Note d'évolution du dossier pendant l'instruction

Annexe étude d'impact

CONCLUSION DU PROJET REVU AU REGARD DE LA LOI SUR L'EAU

Projet photovoltaïque de Largillay-Marsonnay - Jura (39)

Figure 1 : Design final de la centrale photovoltaïque de Largillay-Marsonnay

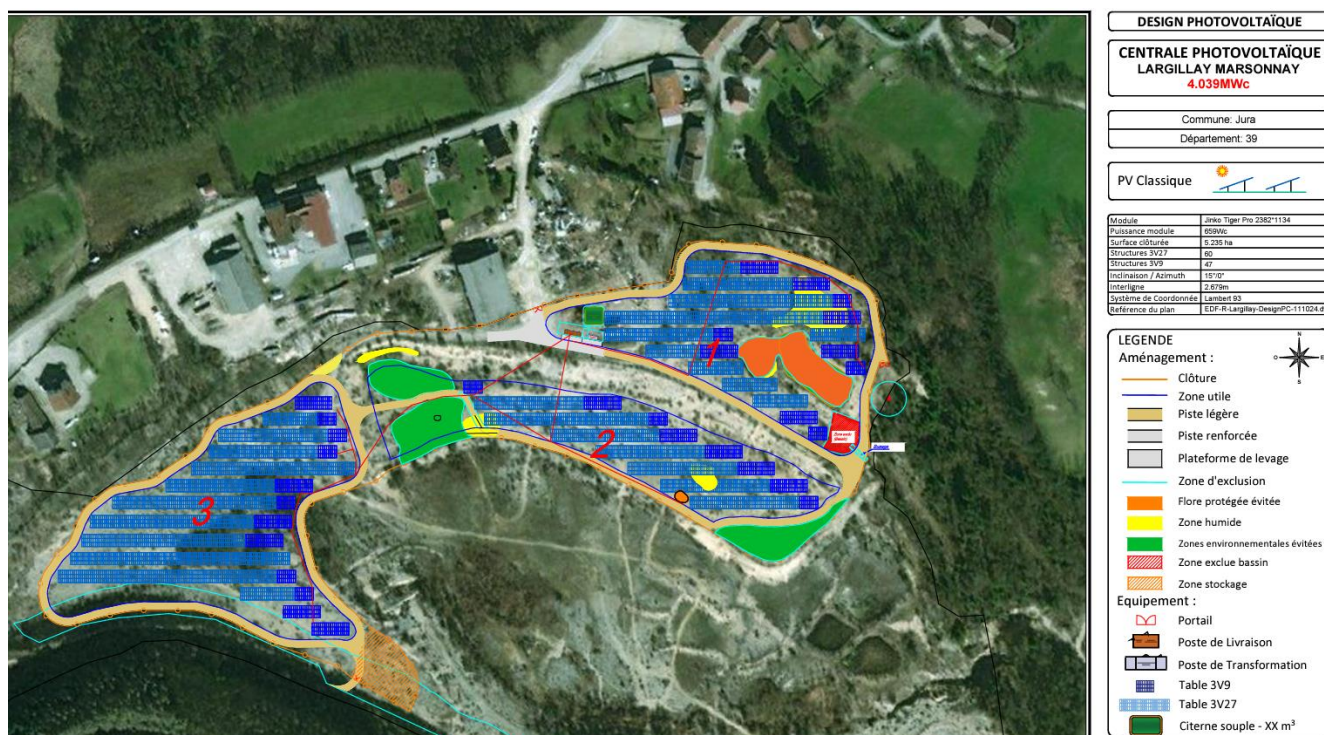
Après avoir croisé les enjeux concernant les zones humides avec ceux relatifs aux habitats et à la flore, EDF Renouvelables a décidé de modifier le design du projet de Largillay-Marsonnay afin d'éviter au maximum ces zones :

- La pelouse alluviale considérée pro parte (100 % d'évitement) ;
- Les Bas-marais alcalins à Choin noirâtre (95 % d'évitement et l'entité impactée est celle qui est en moins bon état de conservation) ;
- Les stations de prêle panachée considérées humides (100 % d'évitement avec un impact indirect sur 37 m² d'une station isolée qui sera sous les panneaux) ;
- La roselière haute à roseau commun considérée humide (92,5 % d'évitement)

Le plan du design revu et validé par la DDT – Police de l'eau et l'OFB du 39 ainsi que la DREAL BFC est présenté ci-dessous :

Après évitement, la surface totale considérée comme humide (patch jaune sur le schéma ci-dessus) non évité par le projet, sous les panneaux photovoltaïques est de 1 134,6 m².
